**Modulo per la presentazione delle osservazioni per i piani/programmi/progetti sottoposti a procedimenti di valutazione ambientale di competenza statale**

ID: Codice procedura (ID\_VIP/ID\_MATTM):10844

Impianto per la produzione di energia elettrica da fonte eolica, costituito da 6 aerogeneratori della potenza complessiva di 37,2 MW, un sistema di accumulo da 25 MW e relative opere connesse in località "Rempillo" nel comune di Pitigliano (GR).

**ALLEGATO alle OSSERVAZIONI all' IMPIANTO EOLICO denominato REMPILLO nel COMUNE di PITIGLIANO ( GR). Composto da n. 5 immagini e n. 5 pagine**

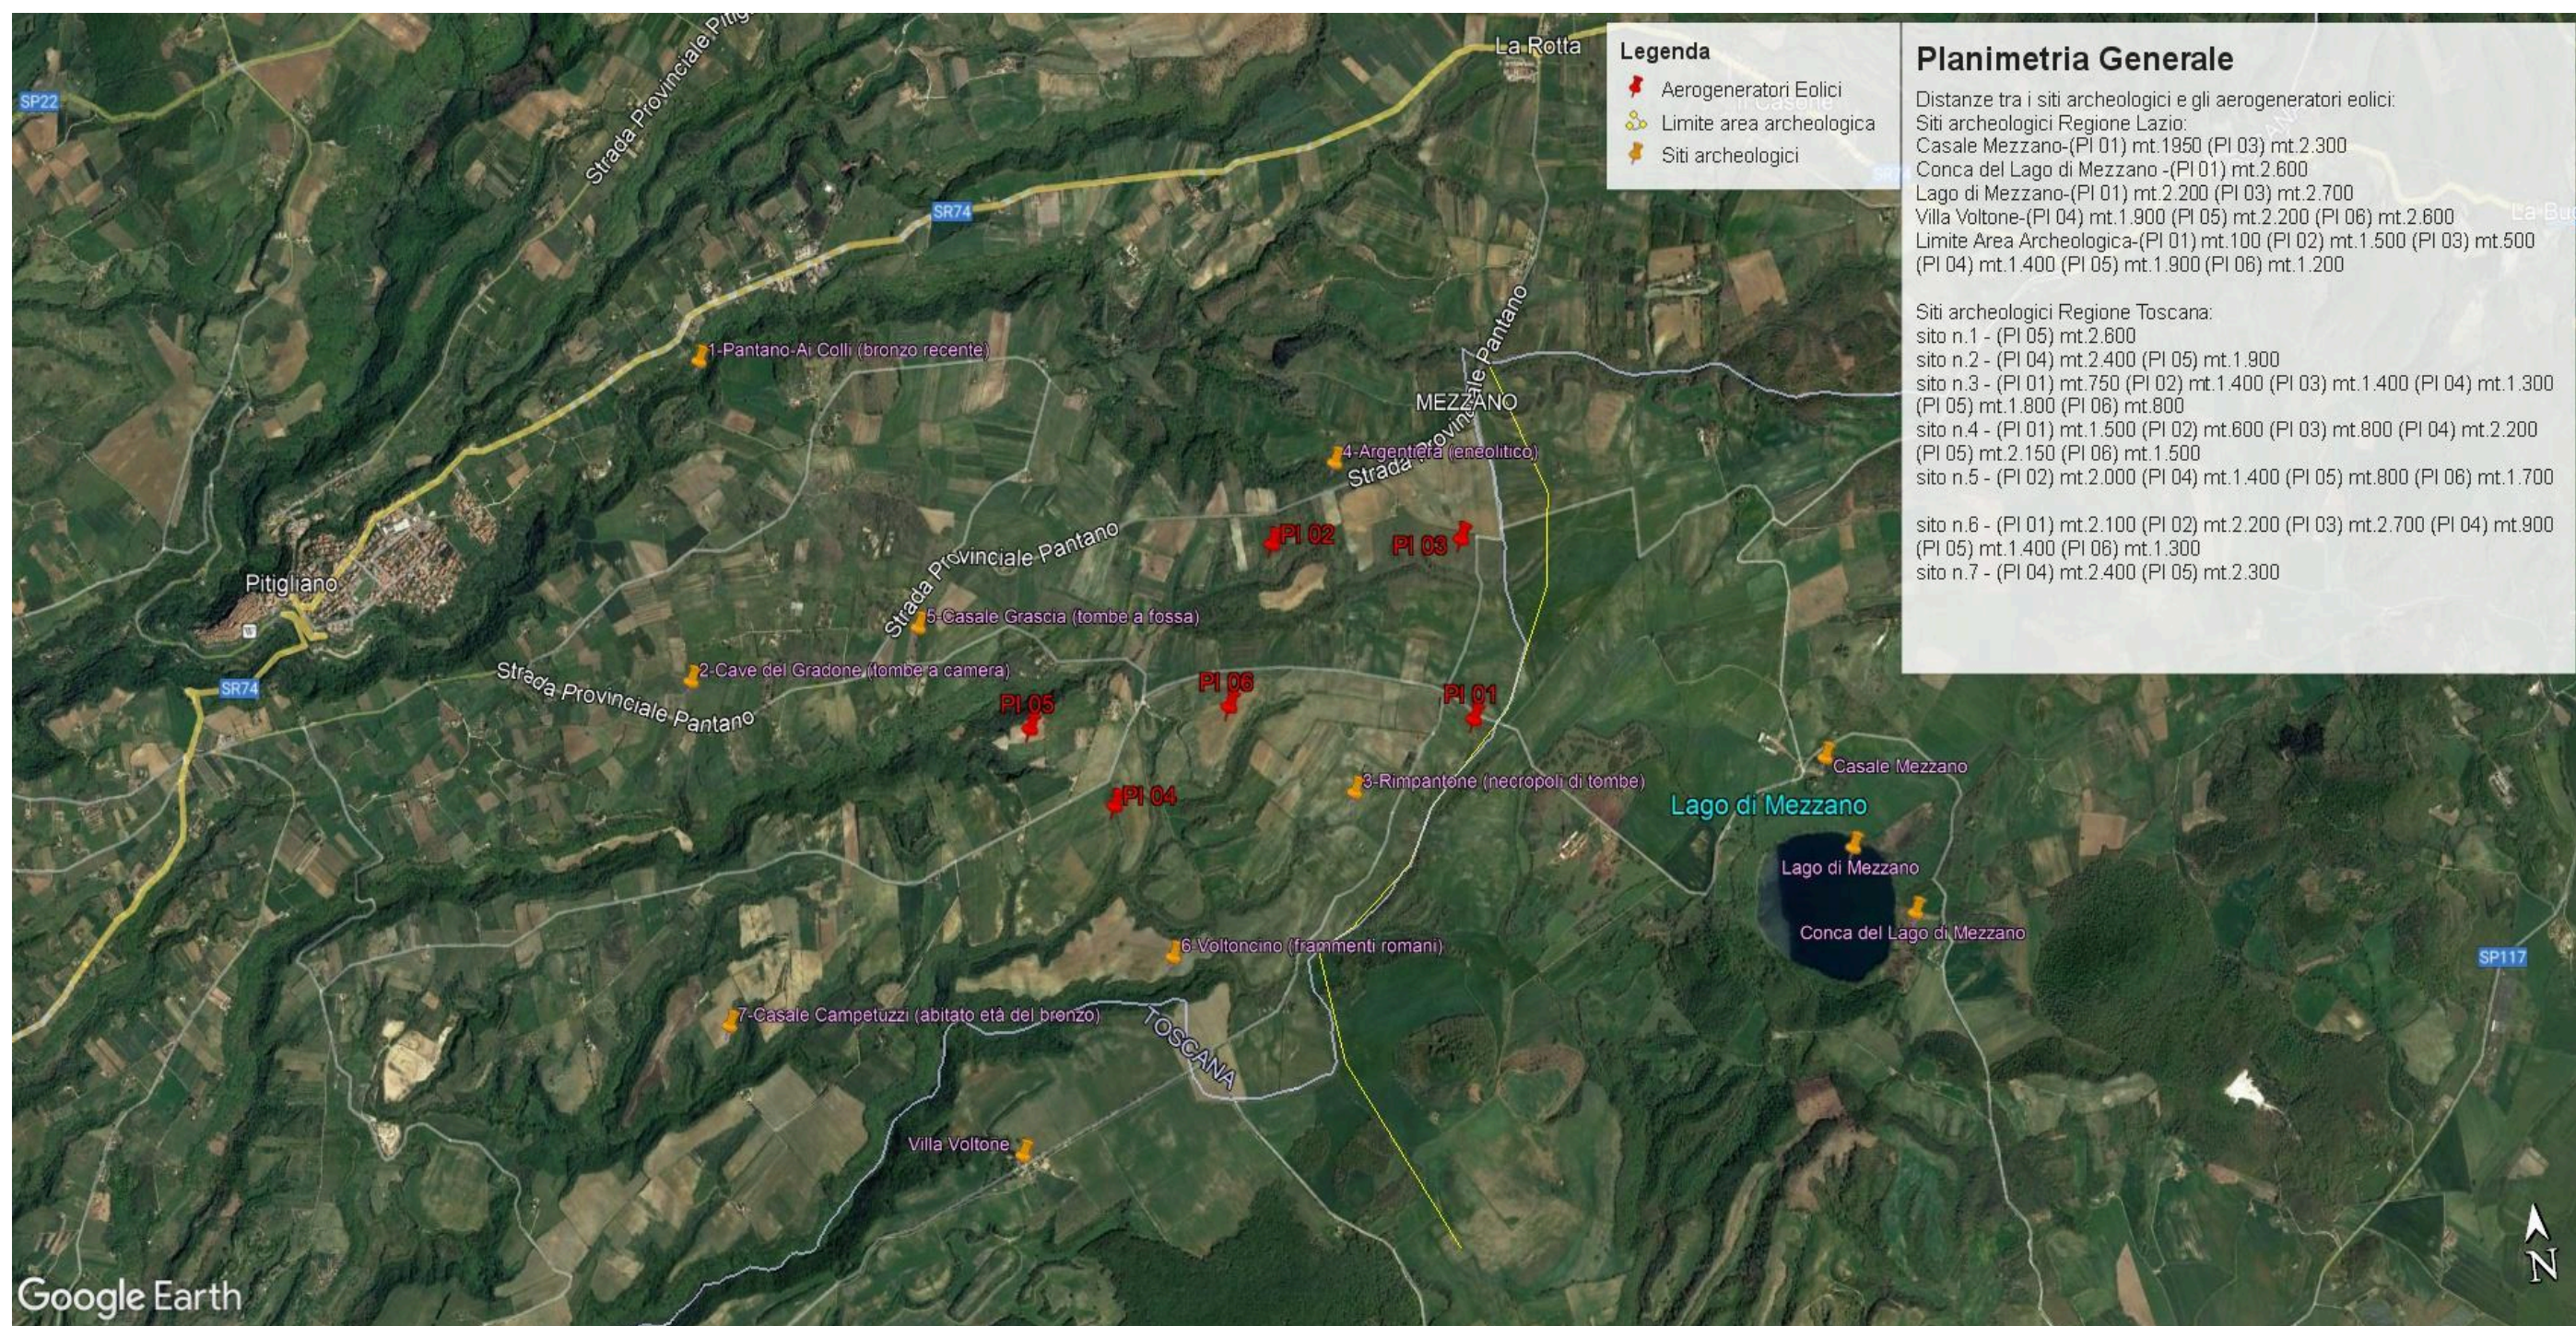
Alla luce del combinato disposto dal "vincolo sul patrimonio paesaggistico (artt. 136 e ss. e 142 del decreto legislativo n. 42/2004 e ss.mm.ii.) e sui beni culturali" (artt. 10 e ss. del decreto legislativo n. 42/2004 e ss.mm.ii.) e dal comma 8 lettera c-quarter del D.Lgs 191/2021 e ss.mm.ii si evince che, ad oggi, le aree in cui sono previsti gli insediamenti dei sei aerogeneratori dell'impianto eolico denominato "Rempillo" non sono idonee perché ricadono tutte all'interno della fascia di rispetto dei **beni paesaggistici di notevole interesse pubblico denominati "Conca del Lago di Mezzano e territorio circostante" (D.M. 22.05.1976)** comprendente anche il **vincolo "Selva del Lamone" (D.M. 22.05.1984)** tutelati **dall'art. 136 del Codice del Beni Culturali e del Paesaggio** e in particolare un aerogeneratori ( P01) è a 100 metri dal primo vincolo citato e gli altri cinque compresi in una distanza massima tra 1 km e 2 km ( vedi immagine n. 1 dell'ALLEGATO). Nella fascia di rispetto dei 3 km anche la porzione di vincolo rappresentato dalla Selva del Lamone che gode di altre importanti tutele in quanto Riserva Naturale regionale (L. 394/91 e L.R. 29/97), Zona di Protezione speciale (ZPS) insieme ai Monti di Castro collegati tra loro da una Zona di Conservazione Speciale (ZSC), il sistema fluviale Fiume Fiora-Olpeta. La Selva del Lamone oltre il vincolo paesaggistico di notevole interesse pubblico che la rende area non idonea all'installazione degli impianti FER anche nelle sue fasce di rispetto dei 3 km, gode di un'altra tutela che ne rivela l'importanza di area di importanza internazionale per l'avifauna IBA (012) che viene collegata all'altra IBA (099) Lago di Bolsena attraverso la ZPS Caldera di Latera e la ZSC Lago di Mezzano che insieme sono compresi nel vincolo paesaggistico "Conca Lago di Mezzano..." e verranno uniti dal nuovo vincolo paesaggistico "*Ambito paesaggistico, geologico e geomorfologico dell'orlo della caldera di Latera e delle sue pendici interessate dai centri eruttivi periferici*" ( si veda a riguardo la proposta pubblicata sul sito del MIC in data 09/08/2023 e

**Immagine n. 1.** Linea rossa indicante il confine Regioni Lazio-Toscana che coincide con parte del Perimetro del **vincolo di notevole interesse pubblico** ex art. 136 Codice Beni Culturali “ **Conca del Lago di Mezzano e territorio circostante**” ed i sei aerogeneratori localizzati con segnaposto rossi da P01 a P06 e ricadenti all’interno delle fasce di rispetto di 3 km dal bene vincolato e quindi in **area non idonea** al loro insediamento ( ex art 20 co. 8 lettera c quater del D.Lgs n. 199/2021 e ss.mm.ii).

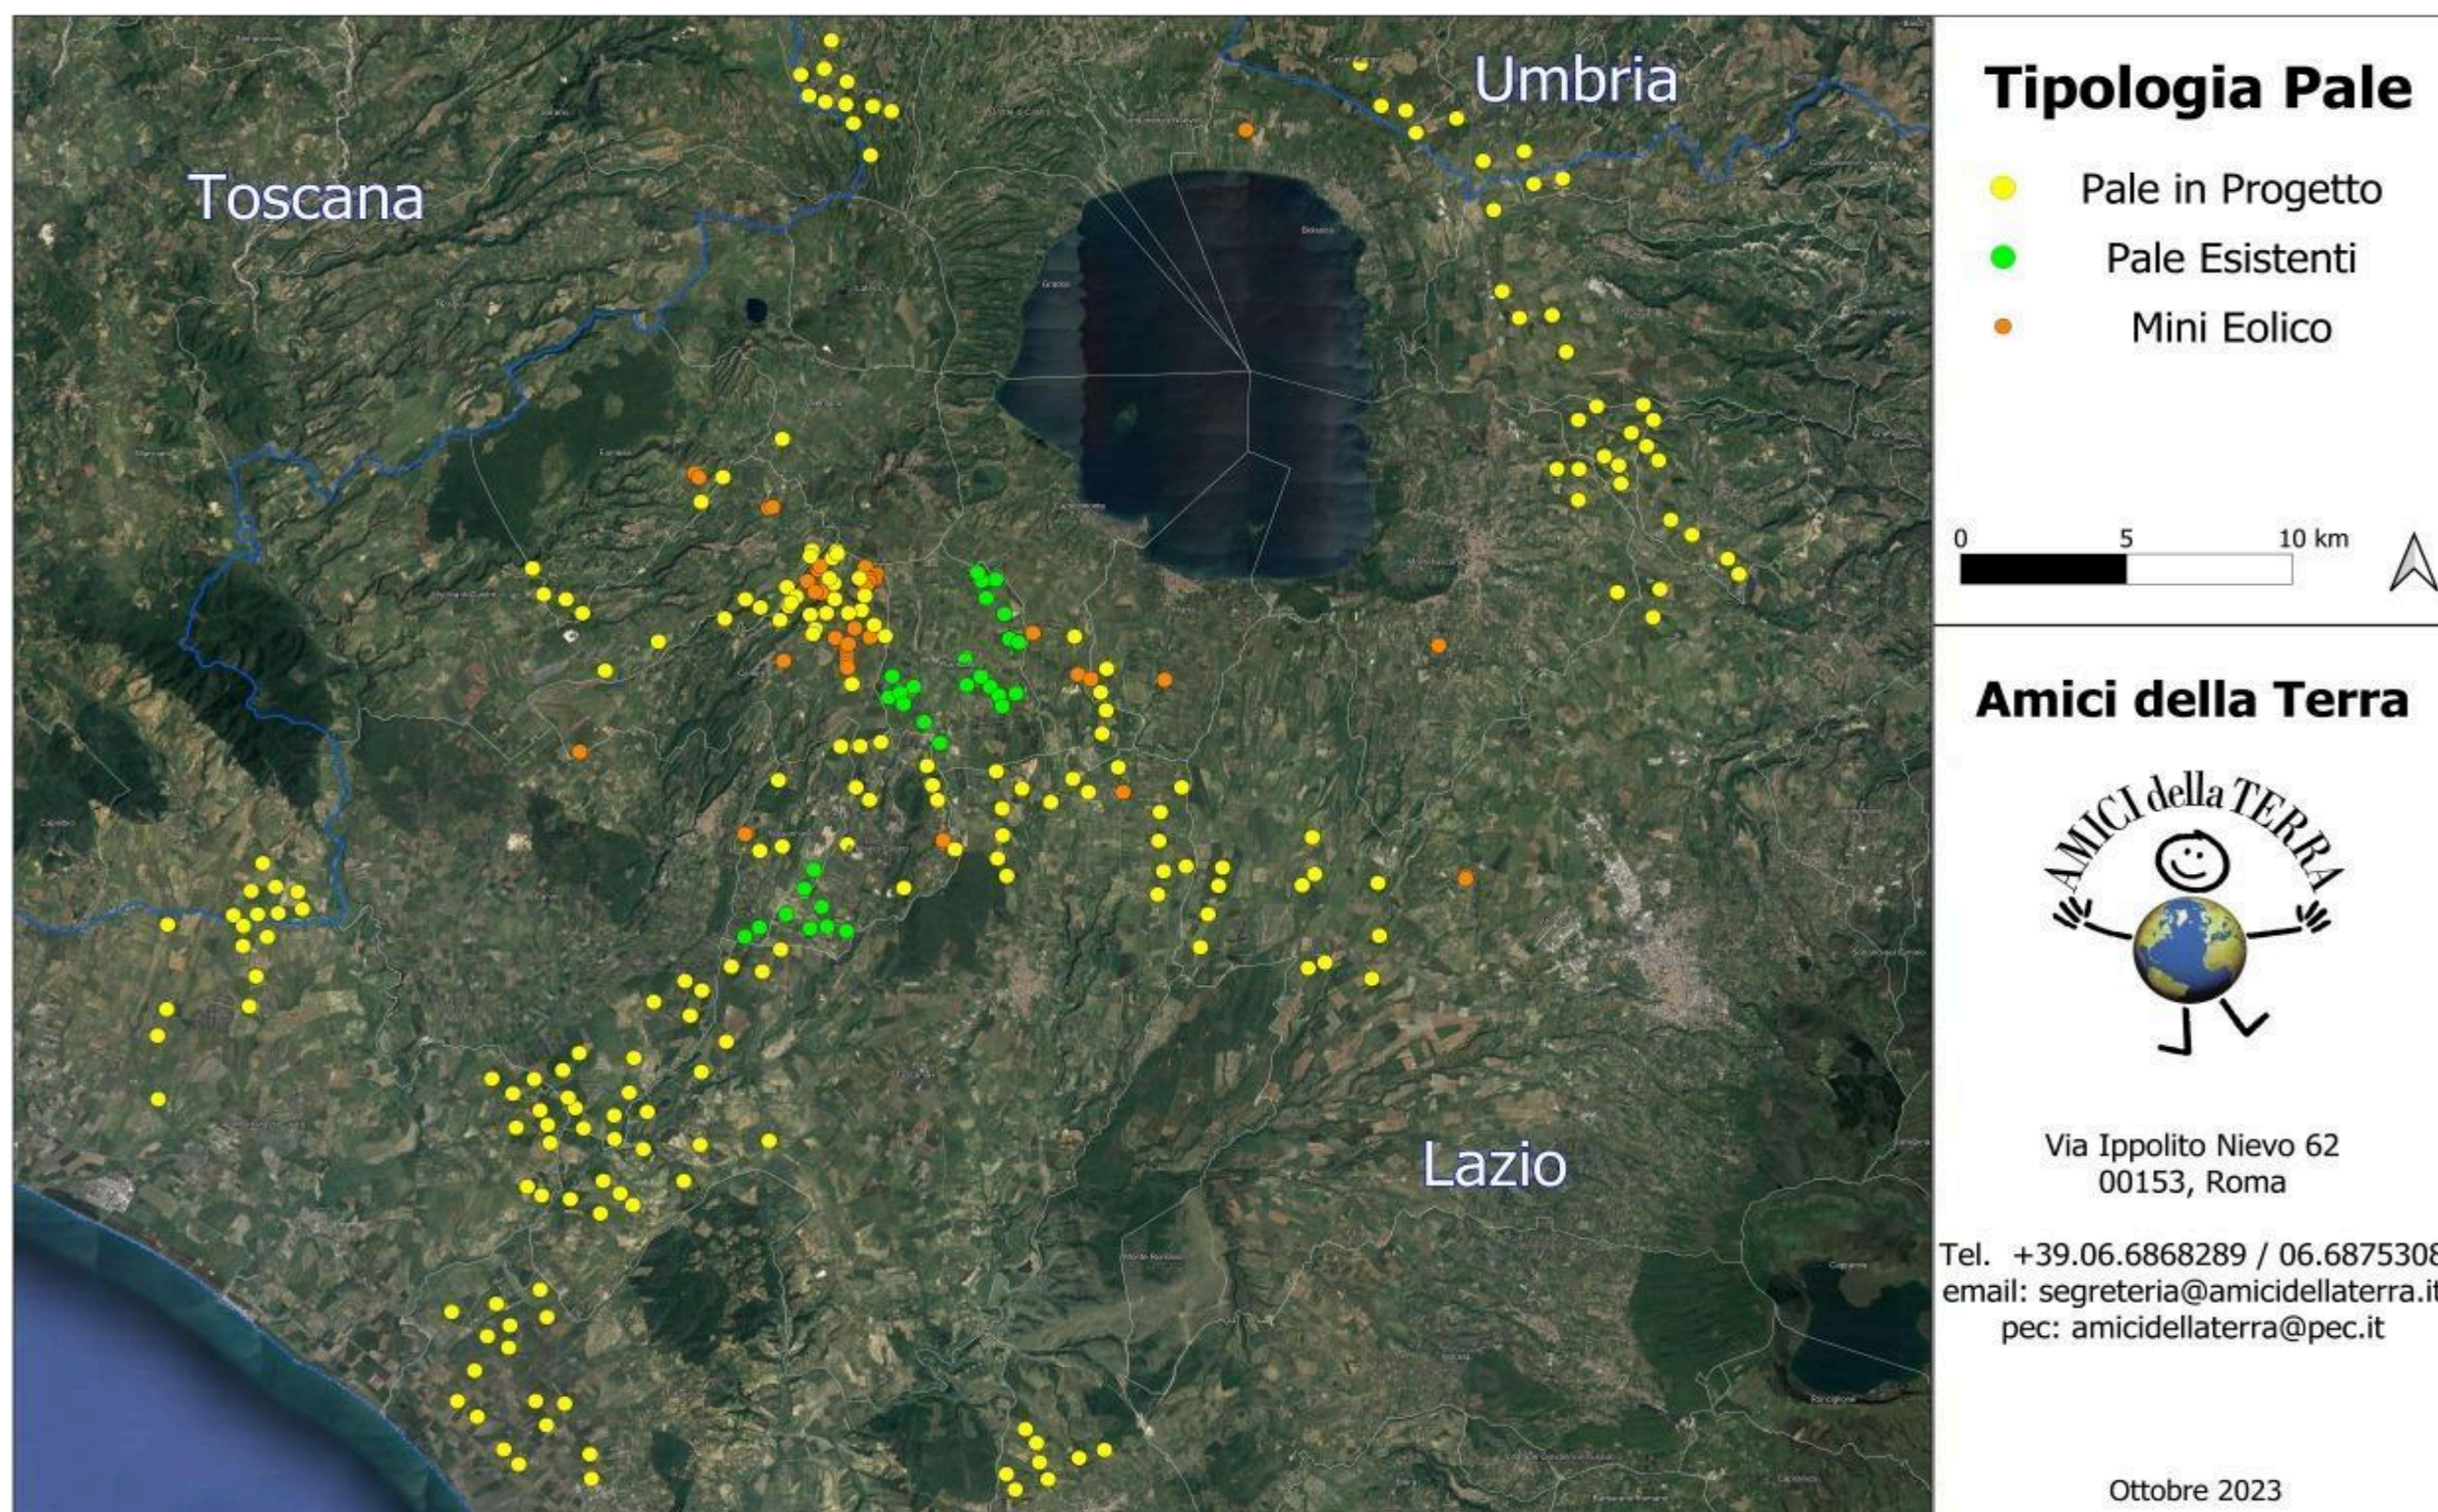
Inoltre, la zona in cui insisterebbe l'impianto eolico industriale Rempillo è compresa nelle fasce di rispetto di 3 km di diversi beni archeologici tutelati dalla parte II del Codice dei Beni Culturali (vedi Allegato, immagine n. 3). Inoltre le pale P04 e P05 ricadono all'interno di un'area archeologica che la Proponente vorrebbe cancellare per il semplice fatto che non è riportata nel documento regionale ma nel documento provinciale come meglio dettagliato nell'Osservazione n. 5. Alla luce di quanto documentato appare chiaro quindi che la collocazione dell'impianto non ha tenuto conto alcuno dei vincoli dell'area nella quale è stato progettato e l'inserimento dell'impianto eolico nel paesaggio e sul territorio non è corretto (Allegato IV delle Linee guida nazionali di cui al D.M dello Sviluppo economico del 10.09.2010).

**Immagine n. 3.** Impatti dei sei aerogeneratori ( in rosso) ricadenti nelle fasce di rispetto dei 3 km dai Beni Culturali ( in giallo) e quindi in **area non idonea** al loro insediamento ( ex art 20 co. 8 lettera c quater del D.Lgs n. 199/2021 e ss.mm.ii). **Inoltre si segnala che le pale P04 e P05 ricadono all'interno di un'area archeologica e quindi in altra area non idonea.**
